Expediente: **053760543751**
Radicado: **RE-03027-2025**
Sede: **SANTUARIO**
Dependencia: **Grupo Recurso Hídrico**
Tipo Documental: **RESOLUCIONES**
Fecha: **06/08/2025** Hora: **11:08:24** Folios: **18**

POR MEDIO DE LA CUAL SE MODIFICA UN PERMISO DE OCUPACIÓN DE CAUCE Y SE TOMAN OTRAS DETERMINACIONES

Que mediante Auto N° AU-02382-2025 del 19 de junio de 2025, se dio inicio al trámite ambiental de **MODIFICACIÓN DE AUTORIZACIÓN** de **OCUPACIÓN DE CAUCE**, otorgada mediante Resolución N° 112- 3377-2020 del 21 de octubre de 2020, modificada por la Resolución con radicado RE-03800 del 26 de septiembre de 2025, a la sociedad **PROMOTORA UNREMANSO S.A.S.**, con Nit 901.280.842-3, representada legalmente por el señor suplente **TOMAS SIERRA ROBLEDO** identificado con cédula de ciudadanía número 1.037.615.817, para las obras que hacen parte de los lotes 3, 4, 5 y 6 de la parcelación, predios identificados actualmente con FMI 017-86758; 017-86759; 017-86760 y 017-86761, localizados en la vereda Guamito, del municipio de La Ceja, Ant, para el desarrollo del proyecto denominado PARCELACIÓN AIRE VERDE.

Ilustración N° 1. Sección abscisa 0+005

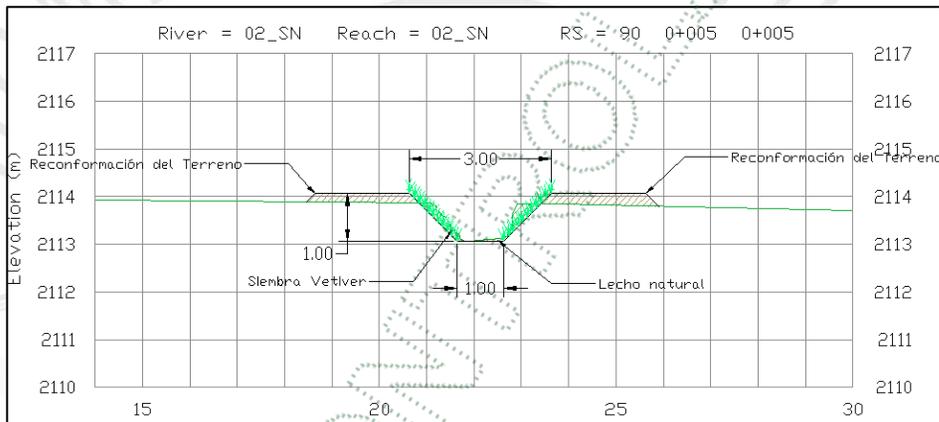
1. Ajustar Obra 10 y Obra 11, **cambiando el revestimiento en colchagavión o geocolchón** inicialmente autorizado en la Resolución RE-03800-2024 del 26 de septiembre de 2024 **a un revestimiento vegetal con vetiver sobre ambas orillas y conservando el lecho natural**, obra que se complementa con tres llaves de piso. Esta obra mantendrá la geometría del canal planteado en principio y que ya ha sido autorizado por CORNARE.

| Observaciones: | | | | Sección a revegetalizar con vetiver en las márgenes y conservar su fondo natural, mejorando la resistencia de la sección transversal y permitiendo contar con la capacidad hidráulica para el paso de las máximas crecientes. | | | | | | |

| Obra N°: | 10 | Tipo de la Obra: | Canal trapezoidal |
|---|----|------------------|-------------------|
| <p>La corona de los taludes de la obra no podrá sobre pasar 0.64m de altura con respecto a cota del terreno natural de las márgenes de la Q. sin nombre, considerando lo mencionado en el radicado CE-13395-2024:</p> <p>“en algunos tramos de esta zona, la altura de la banca existente es de solo 0,36 m, profundidad que no permite el paso de las crecientes y conlleva al desbordamiento.”</p> <p>Tanto para el punto inicial y final del canal planteado como reconformación de la sección transversal en la quebrada Sin Nombre, se debe realizar una adecuada transición con el canal natural, así mismo, se plantea incluir una llave antisocavación en concreto ciclópeo para todo el ancho de la sección la cual empalme con el revestimiento en colcha gavión o geocolchón, obra que será de 21 MPa con 60% de piedra y de 1,50 m de profundidad y 0,80 m de espesor.</p> <p>Dado que se conserva el fondo natural para la quebrada Sin Nombre y solo se plantea el cambio del revestimiento en las márgenes, se propone complementar los ajustes para el tramo de interés incluyendo tres llaves adicionales a las la planteadas en el punto inicial del tramo aguas arriba del box culvert existente y punto final del tramo aguas abajo de dicha cobertura, obras que permiten el control del fondo del canal natural evitando que se presente procesos de erosión o incisión que generen afectaciones a la estabilidad del tramo. Las llaves anti socavación pueden ser conocidas como llaves de piso o vigas umbral de piso y no generan algún tipo de interferencia sobre la sección transversal propuesta para el canal de la quebrada y solo se encontrarán por debajo del lecho natural, obras de 0,80 m de espesor y 1,50 m de profundidad, construidas en concreto ciclópeo de 60% en piedra y concreto de 21 MPa. Estas llaves complementarias, se localizan en la abscisa 0+015, 0+055 y 0+070</p> | | | |

Ilustración N° 2. Sección abscisa 0+085

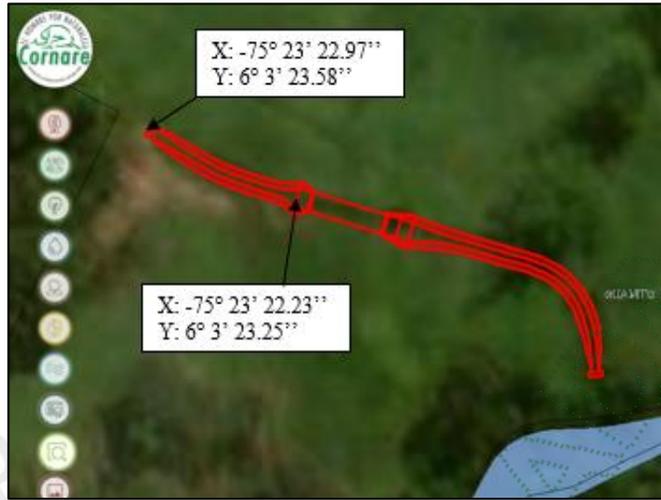
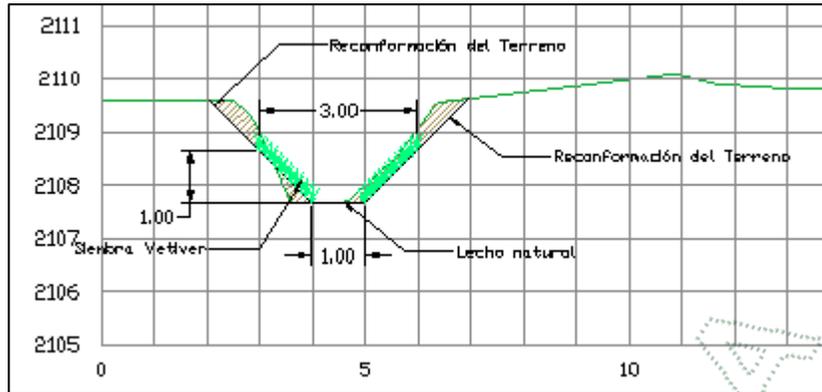
Canal trapezoidal con revestimiento entre abscisas 0+045 y 0+085

| | | <p>Sección a revegetalizar con vetiver en las márgenes y conservar su fondo natural, mejorando la resistencia de la sección transversal y permitiendo contar con la capacidad hidráulica para el paso de las máximas crecientes.</p> <p>Tanto para el punto inicial y final del canal planteado como reconformación de la sección transversal en la quebrada Sin Nombre, se debe realizar una adecuada transición con el canal natural, así mismo, se plantea incluir una llave antisocavación en concreto ciclópeo para todo el ancho de la sección la cual empalme con el revestimiento en colcha gavión o geocolchón, obra que será de 21 MPa con 60% de piedra y de 1,50 m de profundidad y 0,80 m de espesor.</p> <p>Observaciones: Dado que se conserva el fondo natural para la quebrada Sin Nombre y solo se plantea el cambio del revestimiento en las márgenes, se propone complementar los ajustes para el tramo de interés incluyendo tres llaves adicionales a las la planteadas en el punto inicial del tramo aguas arriba del box culvert existente y punto final del tramo aguas abajo de dicha cobertura, obras que permiten el control del fondo del canal natural evitando que se presente procesos de erosión o incisión que generen afectaciones a la estabilidad del tramo. Las llaves anti socavación pueden ser conocidas como llaves de piso o vigas umbral de piso y no generan algún tipo de interferencia sobre la sección transversal propuesta para el canal de la quebrada y solo se encontrarán por debajo del lecho natural, obras de 0,80 m de espesor y 1,50 m de profundidad, construidas en concreto ciclópeo de 60% en piedra y concreto de 21 MPa. Estas</p> | | | | | | | | |

| | | llaves complementarias, se localizan en la abscisa 0+015, 0+055 y 0+070 | |

Ilustración N° 7. Inicio Canal Trapezoidal (Obra 10) en Q. Sin Nombre

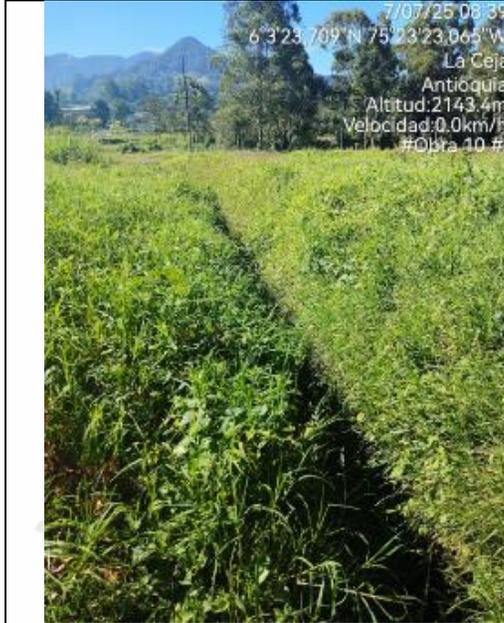
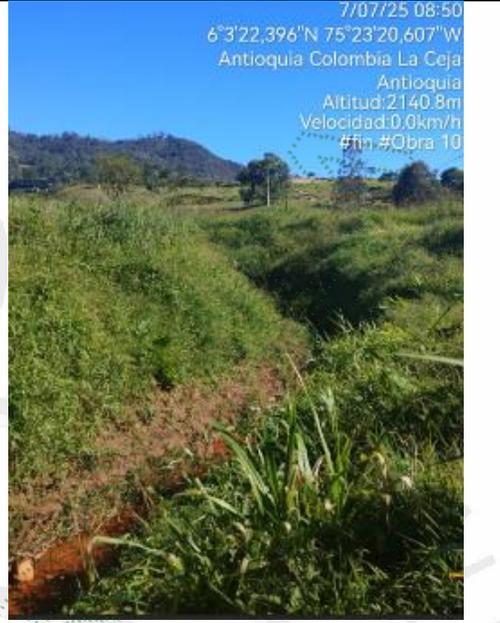
Se realiza visita ocular al sitio de interés donde se observa que existe el canal trapezoidal (Obra 10 y Obra 11), se verifican las condiciones actuales de la fuente a su intervención con el sembrado de pasto del tipo vetiver, así como las características geomorfológicas y topográficas

Ilustración N° 13. Perfil Q. Sin Nombre - Escenario sin Obras

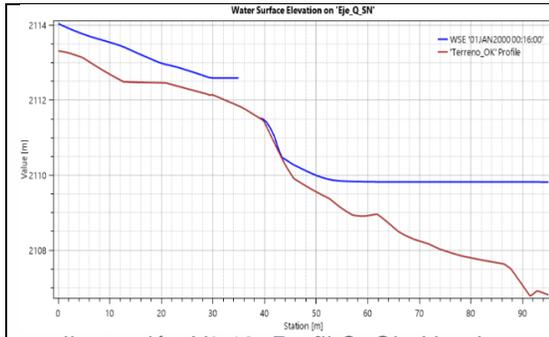
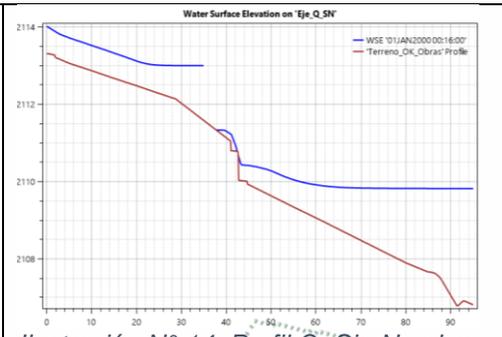
Se toman perfiles y secciones a lo largo del canal trapezoidal (Obra 10 y 11) para comparar el comportamiento de la Q. Sin Nombre para los escenarios sin obras y con obras ante los cambios de coeficiente de rugosidad del revestimiento de **geocolchón o colchagavión a vegetación tipo vetiver, (aguas arriba y aguas abajo del box culvert existente).**

Dentro del perfil longitudinal del flujo para la quebrada Sin Nombre, puede observarse la lámina de agua interrumpida justo en la zona del box culvert aprobado por CORNARE, ya que es la forma de representar gráficamente el perfil por el modelo 2D dentro del programa HEC RAS 2D. En las diferentes secciones a lo largo de la Q. Sin Nombre se controla el desbordamiento del canal natural con la implementación del canal trapezoidal (obra 10 y 11) localizado aguas arriba y aguas abajo del Box Culvert y las estructuras de encole y descole con escalones disipadores que favorecen el control de la lámina de agua en el tramo de interés y que no se ve afectada por el cambio revestimiento del canal de material geocolchón o colchagavión a vegetación tipo vetiver.

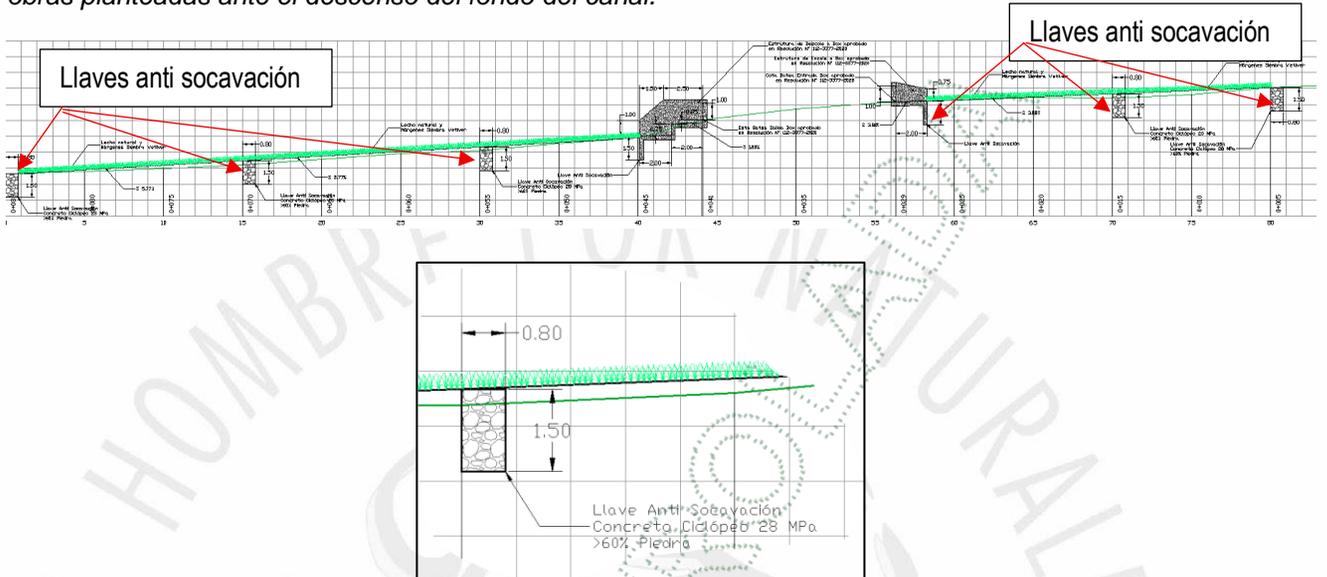
Para el caso de la velocidad al comparar los cambios en los escenarios sin obra y con obras se presenta un incremento de la velocidad para la zona aguas abajo del box culvert aprobado por CORNARE, esto debido a que la totalidad del caudal de creciente para el periodo de retorno de 100 años cruzará la totalidad de la obra debido al control de inundación o desbordamiento que inicialmente se presentaba para el tramo aguas arriba. También, en la zona de descole, se presenta una obra de descole propuesta de forma escalonada, donde los valores máximos de velocidad son asociados al salto o chorro generado entre escalones y que según el valor calculado de aproximadamente 8,0 m/s, es resistido por la estructura de disipación en concreto donde se pueden resistir velocidades hasta de 12,0 m/s. No obstante, tiende a estabilizarse en su cercanía a la confluencia con la Q. La Pereira.

Para los tramos a revestir con vetiver dada la pirámide de erosión de PAVCO (Figura 22) del estudio hidráulico entregado, se verifica que este tipo de vegetación permite controlar velocidades superiores a 4,0 m/s

Ilustración N° 15. Sección abscisa 0+005

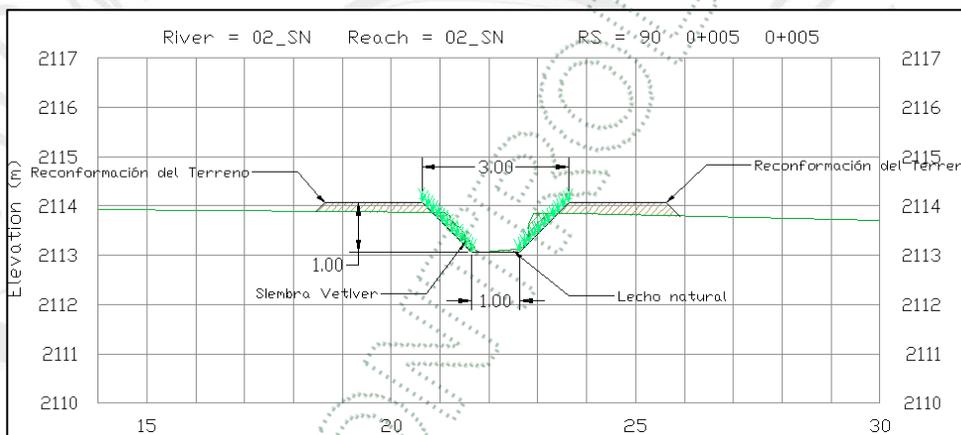
ARTÍCULO PRIMERO: AUTORIZAR la MODIFICACIÓN DE LA OCUPACIÓN DE CAUCE otorgada mediante la Resolución N° RE03800-2024 del 26 de septiembre de 2024, a la sociedad **PROMOTORA UNREMANSO S.A.S.**, con Nit 901.280.842-3, representada legalmente por el señor suplente **TOMAS SIERRA ROBLEDO**, identificado con cédula de ciudadanía número 1.037.615.817, para las obras N° 10 y 11, en la Q. Sin Nombre, localizadas en los predios identificados con FMI números 017-86758; 017-86759; 017-86760 y 017-86761, ubicados en la vereda Guamito, del municipio de La Ceja, Ant, para el desarrollo del proyecto denominado PARCELACIÓN AIRE VERDE, bajo las siguientes características:

| Observaciones: | | Sección a revegetalizar con vetiver en las márgenes y conservar su fondo natural, mejorando la resistencia de la sección transversal y permitiendo contar con la capacidad hidráulica para el paso de las máximas crecientes. | | | | | | | | | |

| Obra N°: | 10 | Tipo de la Obra: | Canal trapezoidal |
|--|----|------------------|-------------------|
| <p>La corona de los taludes de la a obra no podrá sobre pasar 0.64m de altura con respecto a cota del terreno natural de las márgenes de la Q. sin nombre, considerando lo mencionado en el radicado CE-13395-2024:</p> <p><i>“en algunos tramos de esta zona, la altura de la banca existente es de solo 0,36 m, profundidad que no permite el paso de las crecientes y conlleva al desbordamiento.”</i></p> <p>Tanto para el punto inicial y final del canal planteado como reconformación de la sección transversal en la quebrada Sin Nombre, se debe realizar una adecuada transición con el canal natural, así mismo, se plantea incluir una llave antisocavación en concreto ciclópeo para todo el ancho de la sección la cual empalme con el revestimiento en colcha gavión o geocolchón, obra que será de 21 MPa con 60% de piedra y de 1,50 m de profundidad y 0,80 m de espesor.</p> <p>Dado que se conserva el fondo natural para la quebrada Sin Nombre y solo se plantea el cambio del revestimiento en las márgenes, se propone complementar los ajustes para el tramo de interés incluyendo tres llaves adicionales a las la planteadas en el punto inicial del tramo aguas arriba del box culvert existente y punto final del tramo aguas abajo de dicha cobertura, obras que permiten el control del fondo del canal natural evitando que se presente procesos de erosión o incisión que generen afectaciones a la estabilidad del tramo. Las llaves anti socavación pueden ser conocidas como llaves de piso o vigas umbral de piso y no generan algún tipo de interferencia sobre la sección transversal propuesta para el canal de la quebrada y solo se encontrarán por debajo del lecho natural, obras de 0,80 m de espesor y 1,50 m de profundidad, construidas en concreto ciclópeo de 60% en piedra y concreto de 21 MPa. Estas llaves complementarias, se localizan en la abscisa 0+015, 0+055 y 0+070</p> | | | |

Ilustración N° 16. Sección abscisa 0+085

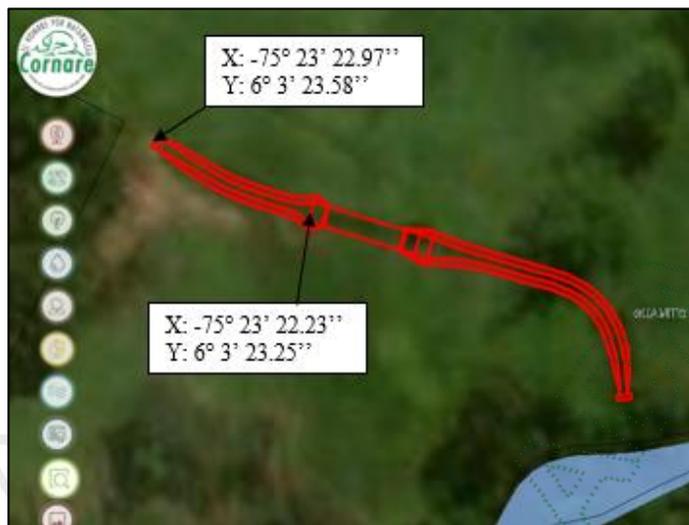
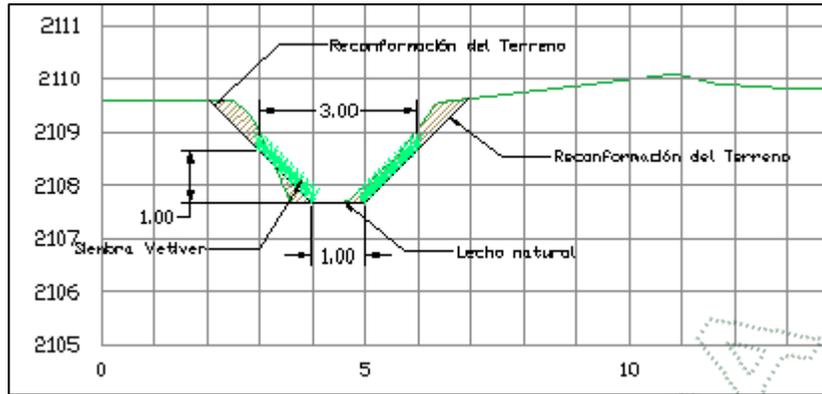
Canal trapezoidal con revestimiento entre abscisas 0+045 y 0+085

| Observaciones: | | <p>Sección a revegetalizar con vetiver en las márgenes y conservar su fondo natural, mejorando la resistencia de la sección transversal y permitiendo contar con la capacidad hidráulica para el paso de las máximas crecientes.</p> <p>Tanto para el punto inicial y final del canal planteado como reconformación de la sección transversal en la quebrada Sin Nombre, se debe realizar una adecuada transición con el canal natural, así mismo, se plantea incluir una llave antisocavación en concreto ciclópeo para todo el ancho de la sección la cual empalme con el revestimiento en colcha gavión o geocolchón, obra que será de 21 MPa con 60% de piedra y de 1,50 m de profundidad y 0,80 m de espesor.</p> <p>Dado que se conserva el fondo natural para la quebrada Sin Nombre y solo se plantea el cambio del revestimiento en las márgenes, se propone complementar los ajustes para el tramo de interés incluyendo tres llaves adicionales a las planteadas en el punto inicial del tramo aguas arriba del box culvert existente y punto final del tramo aguas abajo de dicha cobertura, obras que permiten el control del fondo del canal natural evitando que se presente procesos de erosión o incisión que generen afectaciones a la estabilidad del tramo. Las llaves anti socavación pueden ser conocidas como llaves de piso o vigas umbral de piso y no generan algún tipo de interferencia sobre la sección transversal propuesta para el canal de la quebrada y solo se encontrarán por debajo del lecho natural, obras de 0,80 m de espesor y 1,50 m de profundidad, construidas en concreto ciclópeo de 60% en piedra y concreto de 21</p> | | | | | | | |
